**Avis délibéré de la mission régionale d'autorité  
environnementale sur le projet de construction d'un  
magasin Intermarché, porté par la société NOIRZO SAS,  
sur la commune de Blanzat (63)**

**Avis n° 2024-ARA-AP-1796**

**Avis délibéré le 7 janvier 2025**

Figure 3: plan masse du projet (source : dossier de permis de construire)

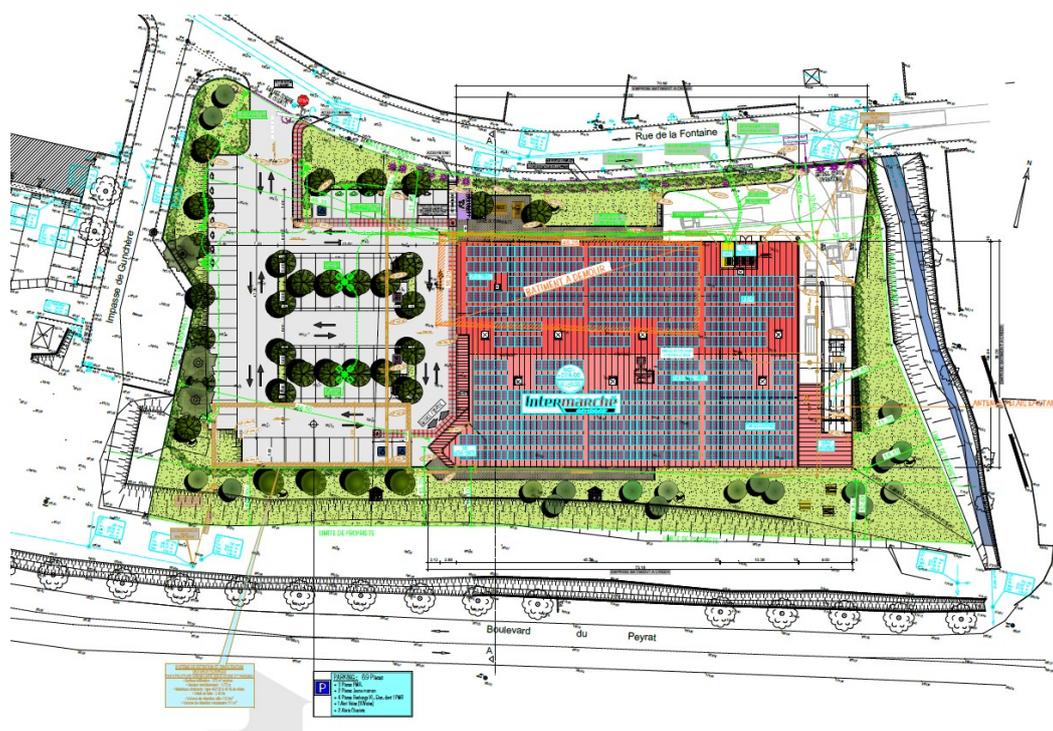
l'installation de gîtes favorables aux oiseaux, d'hôtels à insectes et ruches. La caractérisation de l'état initial étant lacunaire, notamment en matière de faune, il n'est pas possible de statuer sur la suffisance de ces mesures. La localisation des emplacements de ces mesures est disponible au sein du plan masse joint à la demande de permis de construire. Des abattages d'arbres étant prévus, l'intervention d'un écologue semble indispensable en phase travaux, ce qui n'est pas envisagé. Le projet, en matière de compensation prévoit la création d'une nouvelle haie, constituée d'espèces végétales variées, dont les essences sont précisées au sein du plan masse, en lieu et place de l'ancienne et au double de la surface détruite, sans précision sur la longueur détruite et créée.
